Formato técnico de visita y/o verificación- control urbanístico		**INFORME TÉCNICO PG-167 - 2024**	
DATOS GENERALES			
FECHA DE VISITA	15 de julio de 2024	EXPEDIENTE No.	**2022574490100861E**
OBJETO DE LA VISITA	VISITA TÉCNICA VERIFICACIÓN DE OBRAS INSPECCIÓN DE POLICÍA 7D.		
DIRECCIÓN DEL INMUEBLE	**CALLE 50 A Sur No. 89A - 52**	CHIP	AAA0139ETJH
NOMBRE PERSONA QUE ATIENDE	NADIE	IDENTIFICACIÓN	
PROPIETARIO DEL INMUEBLE	COMESTIPICOS COLOMBIANOS SAS	IDENTIFICACIÓN	NIT 9004560826
DIRECCIÓN DE NOTIFICACIÓN	**CALLE 50 A Sur No. 89A - 52**	TELÉFONO

ASPECTOS TÉCNICOS			
VERIFICACIÓN DOCUMENTAL			
LICENCIA DE CONSTRUCCIÓN	NO	LICENCIA No.	***. 11001-1-19-0120***
FECHA DE EJECUTORIA	*- **25 de enero de 2019.***	FECHA DE VIGENCIA	***25 de enero de 2021.***-
LICENCIA DE URBANISMO		RESOLUCIÓN No.	N/A
FECHA DE EJECUTORIA	N/A	FECHA DE VIGENCIA	N/A

IMAGEN 2:

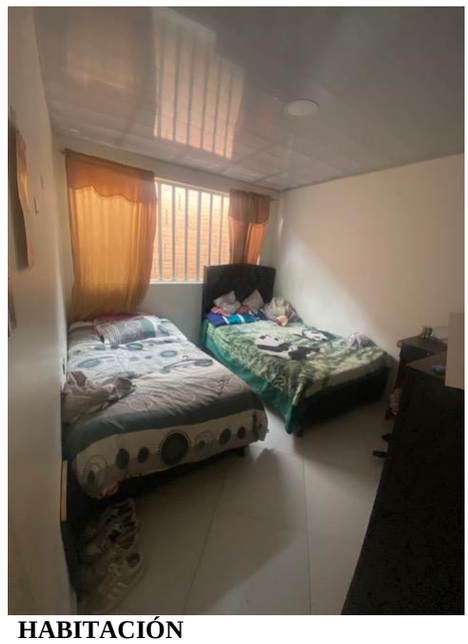
AISLAMIENTO POSTERIOR

ZONA DE ROPAS

HABITACIÓN

Según lo exigido en la licencia de construcción en el numeral 4.2 se exige aislamiento posterior de 4 metros. Lo encontrado es aislamiento de 1 metro desde nivel terreno. Por lo anterior la construcción no cumple en cuanto al cuarto piso, por encontrarse con construcción cubierta en un área de 3mX6m= 18m². lo exigido es de 4m X 6m= 24, parte posterior, la distribución es diferente a la aprobada en los planos, se encontró un área donde se ubica zona de ropas, Lavadero, lavadora y al costado sur una habitación. La construcción esta con muros en bloque a una altura de 2.30m y cubierta en teja metálica con acabados el piso con baldosín, muros pañetados estucados y pintados. Por lo anterior la construcción no se ajusta a lo exigido en 18m los Cuales deben esta libre sin construcción como

aislamiento según lo aprobado en la licencia de construcción.

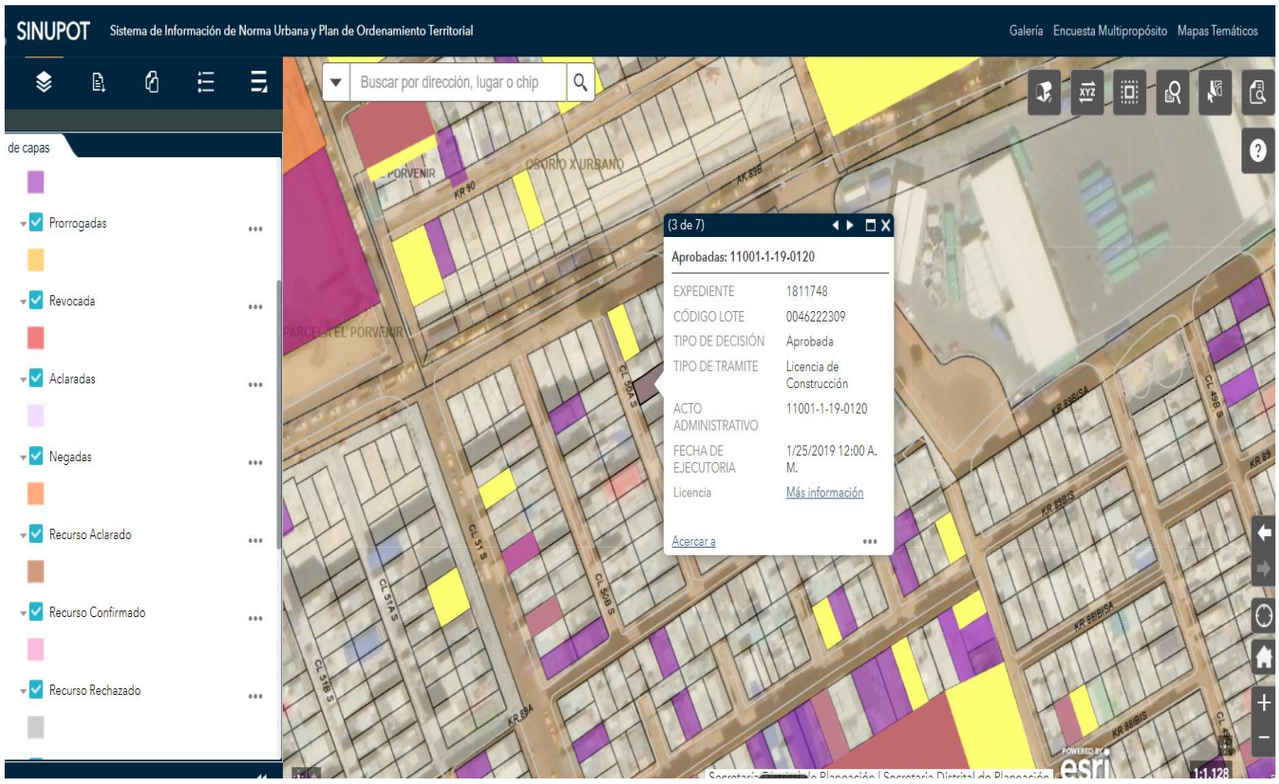
Se observa que el predio tiene un área de lote de 6mx12m=72m2. (área que se verifica con el Certificado Catastral)
El segundo piso tiene de área de construcción de 6mX 11.4m=68.4m2, (más voladizos 0.40m por calle). El tercer piso es de un área de construcción 6mX11.50m2=69m2, y el cuarto piso de 6mX11.60=69.6m2 área que se encuentra totalmente cubierta,
Esta edificación en cada piso tiene una unidad de vivienda, la construcción en total es de 279m2,

En el momento de la visita se observa que la construcción existente está terminada y consolidada, su volumetría es de cuatro pisos con cubierta liviana (teja). Su sistema constructivo en los cuatro pisos es con muros en bloque y placas de entrepiso maciza, estructura con columnas en concreto armado y la cubierta del cuarto piso es en teja metálica.
